PROGETTISTA		COMMESSA NQ/R22178	UNITÀ -
	LOCALITÀ	RAVENNA (RA)	REL-VDO-00023	
	PROGETTO	FSRU RAVENNA E COLLEGAMENTO ALLA RETE NAZIONALE GASDOTTI	Pagina 1 di 10	Rev. 0

RICHIESTA DI INTEGRAZIONI

Gruppo VIVI RAVENNA VERDE

NOTA TECNICA COLLAUDI

Figura 1- Rappresentazione Schematica di Sonda Termometrica applicata sulla tubazione

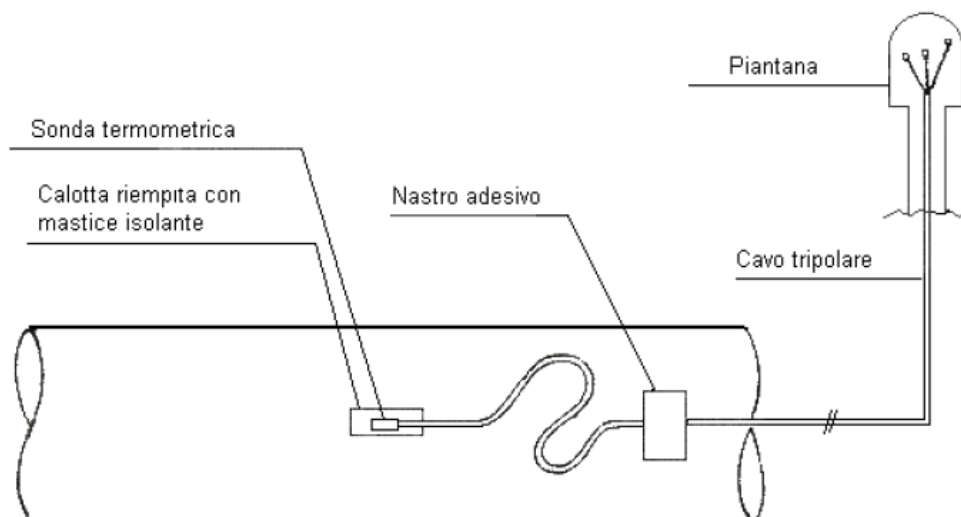
A parte l'evidente differenza tra le due condizioni per il superamento della prova, ciò che preoccupa è che, dalle informazioni raccolte, pare che in un recipiente di acciaio pieno d'acqua e sigillato la pressione potrebbe rimanere costante al variare della temperatura SOLO se si trascurassero gli effetti della dilatazione termica dei materiali, che invece -come peraltro risposto dalla stessa SNAM- devono essere "sempre tenuti in debita considerazione nelle fasi di progettazione, realizzazione, collaudo ed esercizio dell'opera."

Terminata la fase di riempimento, si procede alla fase di regimazione termica dopo essersi assicurati che nella sezione più alta del tronco da collaudare la pressione sia almeno 1 bar. La regimazione termica ha la funzione di uniformare e portare in equilibrio termico la temperatura dell'acqua di collaudo e quella della tubazione con la temperatura dell'ambiente circostante ed ha normalmente una durata di almeno 24 ore.

La regimazione ha termine quando le medie delle misure di temperatura, prese in diversi punti della tubazione, ad un intervallo di almeno 4 ore, non differiscono per più di 1°C.

Per la misura delle temperature è prevista l'applicazione sulla tubazione di sonde a termoresistenza distribuite lungo il tronco di collaudo come riportato nella seguente figura.

Le temperature dell'acqua vengono registrate durante tutte le fasi del collaudo.
